**AUTORITA' di BACINO del RENO**

**Piano Stralcio  
per l'Assetto Idrogeologico**

**II.2 - BACINO DEL TORRENTE IDICE**

MODIFICA DELLE AREE AD ALTA PROBABILITA' D'INONDAZIONE  
IN COMUNE DI CASTENASO IN VIA FIUMANA DESTRA 20/B

Fig. 1

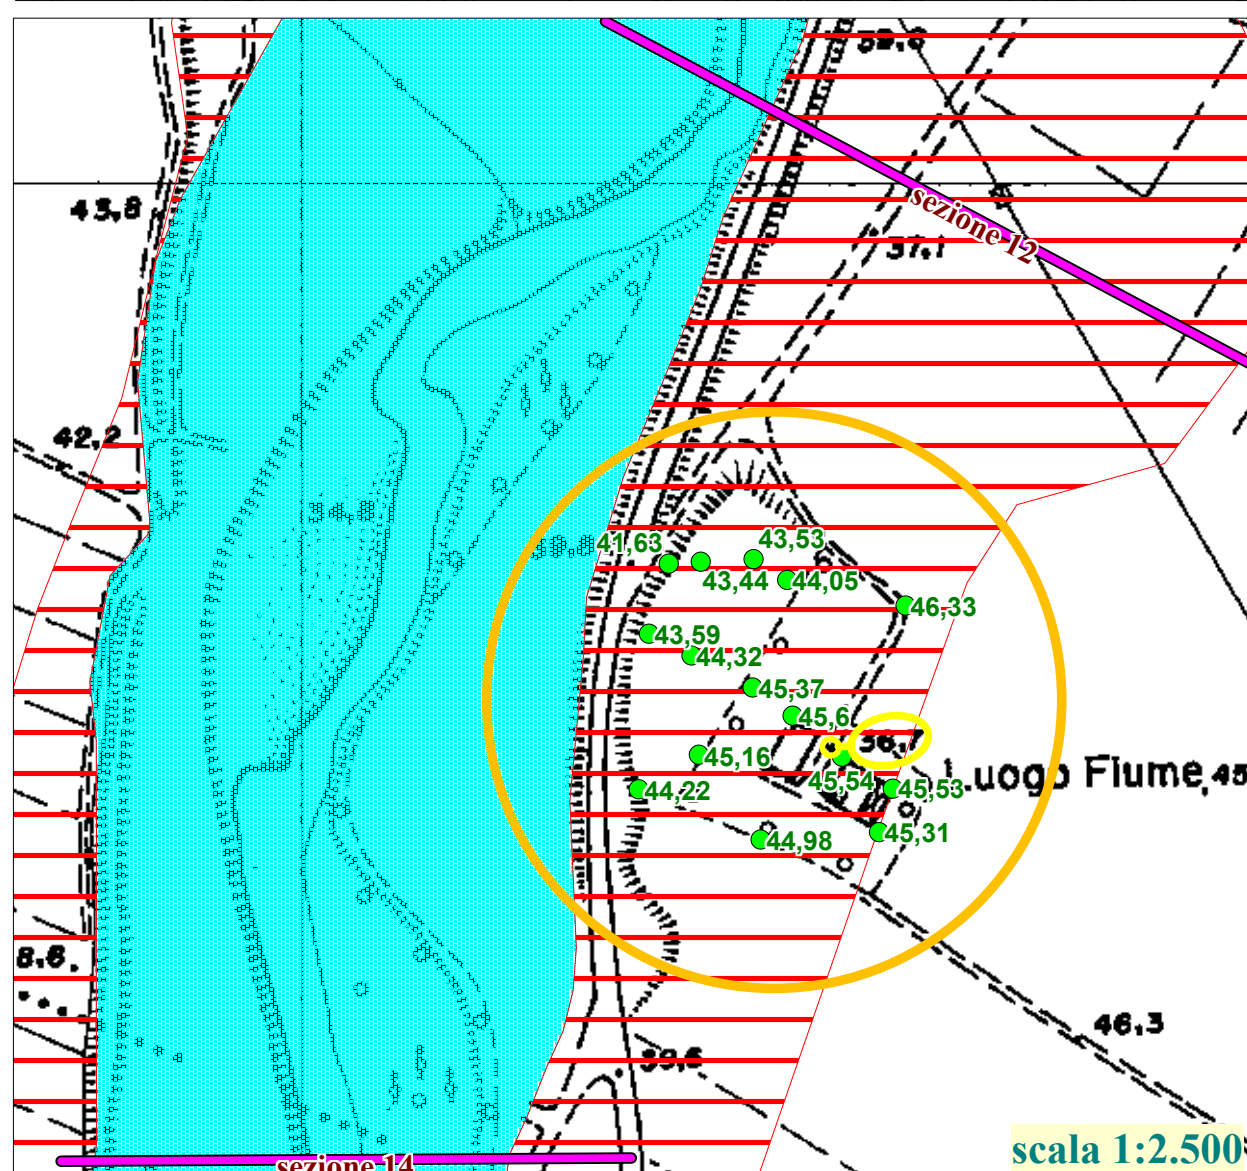
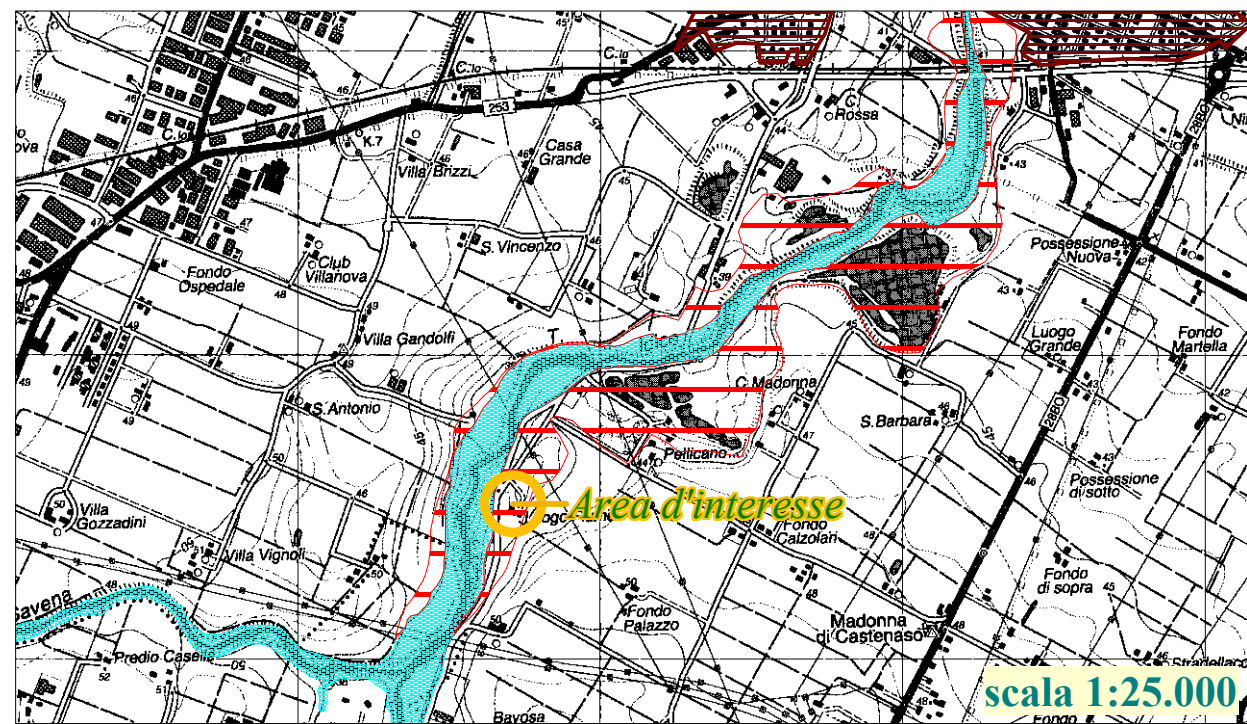
L’area oggetto della modifica è riportata nella fig. 1 allegata.

A seguito di rilievi topografici eseguiti dallo studio PRIDE di Forlì, su incarico della proprietà, risulta che l’area in questione è posta a quote comprese tra 41,63 m s.l.m. e 46,33 m s.l.m.; in particolare, le quote del piano di campagna in adiacenza all’edificio posto internamente all’area sono comunque superiori a 45,5 m s.l.m..

Nella perimetrazione delle “aree ad alta probabilità d’inondazione” riportate nel PSAI è stato fatto riferimento alla CTR in scala 1:5000 che riporta nella zona d’interesse un unico punto quotato, in prossimità dell’edificio, che indica una quota (palesamente errata) di 36,7 m s.l.m.. Tale fatto, considerando che dagli studi idraulici sviluppati per il PSAI risulta che il pelo libero dell’acqua raggiunge nelle due sezioni poste a monte e a valle della zona d’interesse, per eventi con tempi di ritorno di 50 anni, le quote di 40,7 m s.l.m. (sez. 14) e di 39,9 m s.l.m. (sez. 12d), ha portato a classificare erroneamente come ad “alta probabilità d’inondazione” l’area in questione.

Sulla base dei rilievi effettuati, da ritenere attendibili, risulta pertanto che l’area oggetto della modifica non è passibile d’inondazioni per eventi con tempi di ritorno di 50 anni in quanto posta ad una quota superiore di circa 1m rispetto alla quota raggiunta dall’acqua per tale tipo di eventi.

Fig. 2

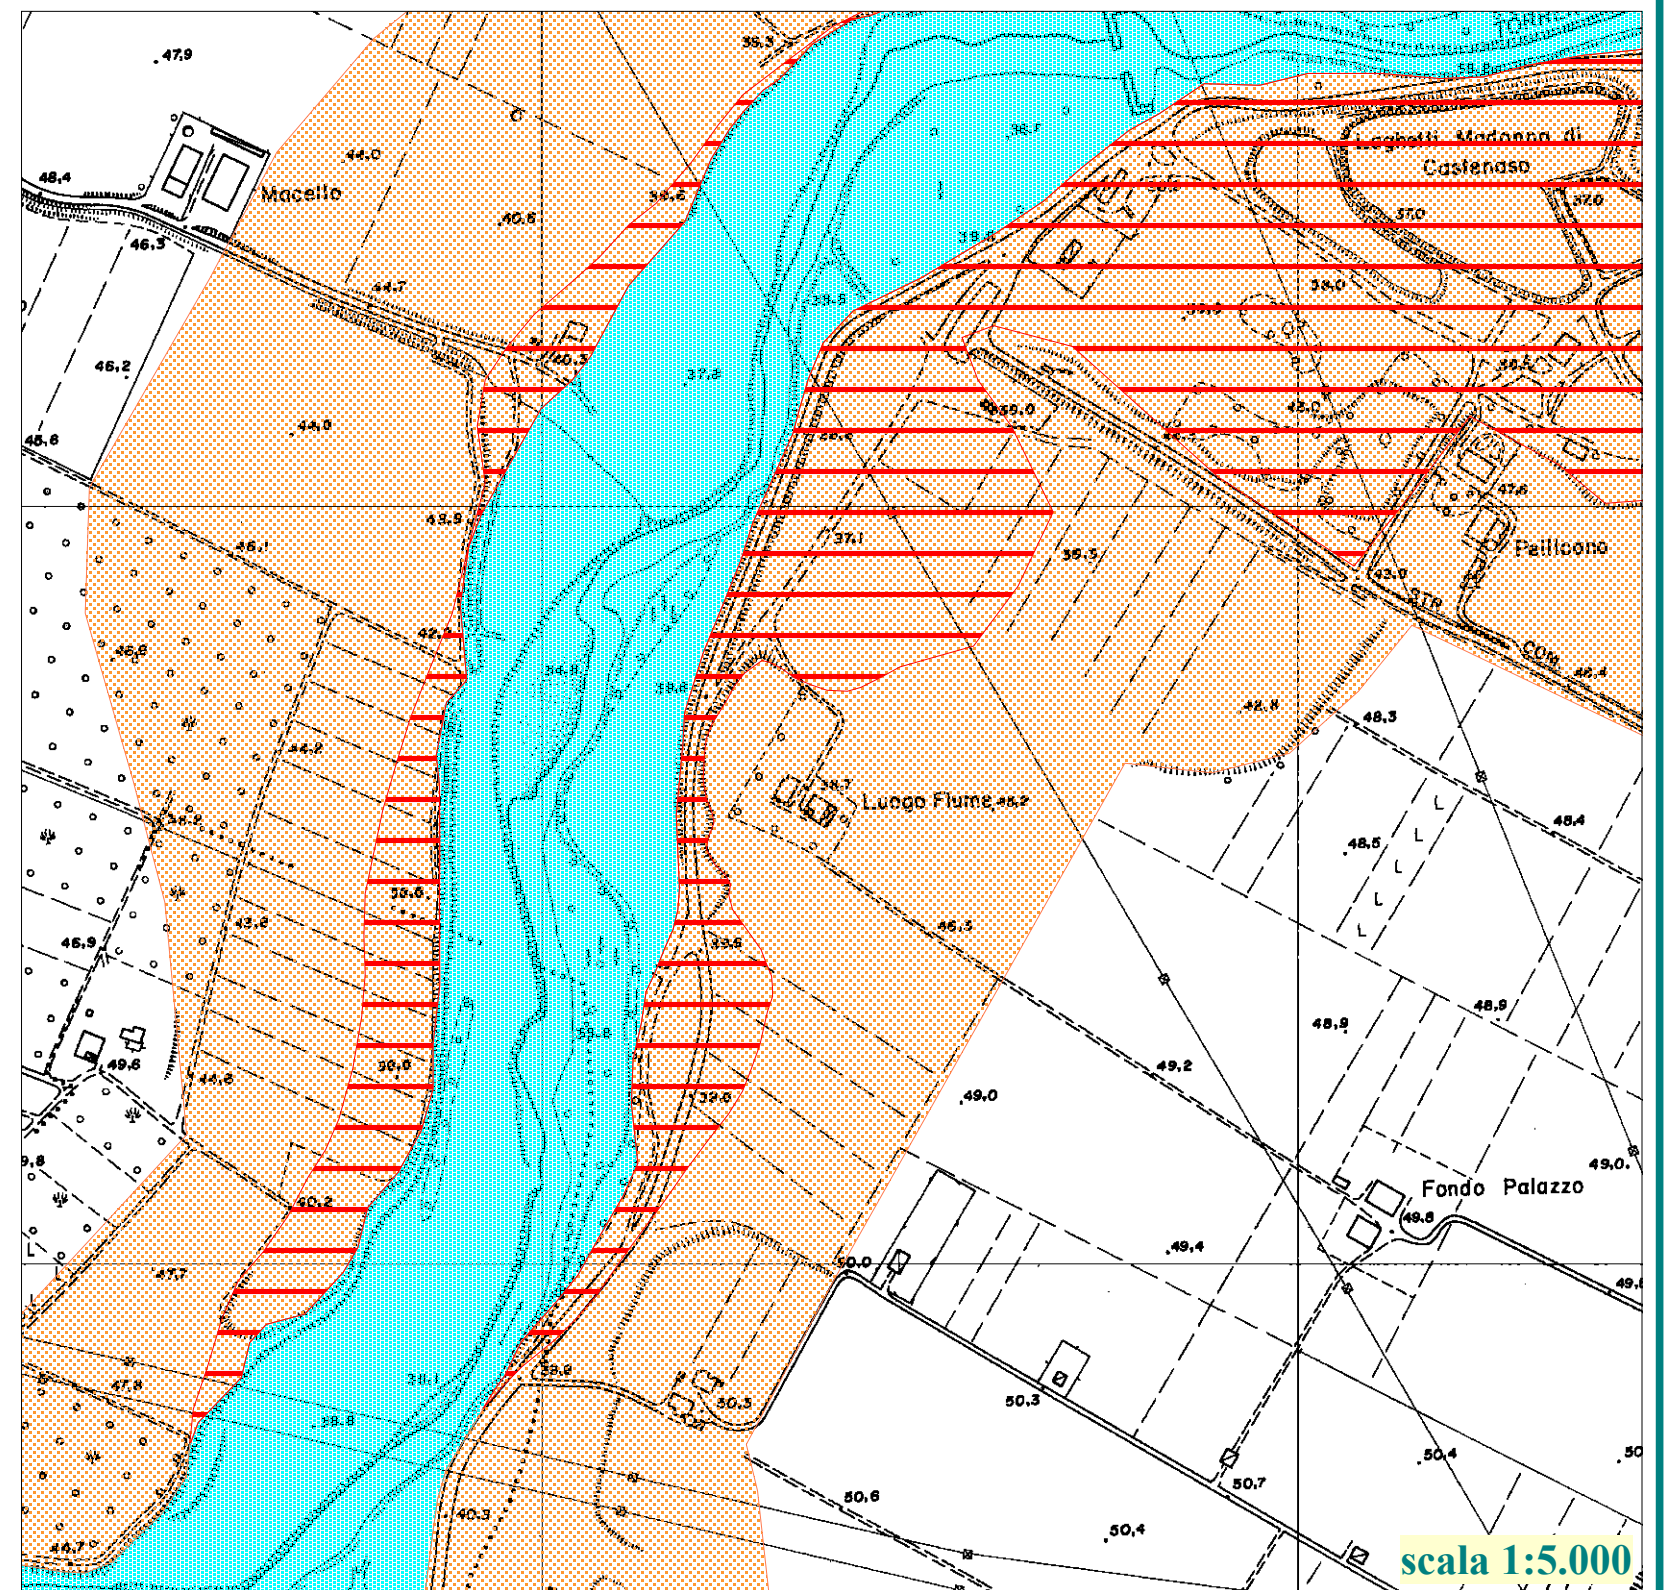
Per i motivi sopra esposti, risulta necessario modificare le “aree ad alta probabilità d’inondazione” come indicato nella fig. 2 allegata lasciando comunque invariate le “fasce di pertinenza fluviale.
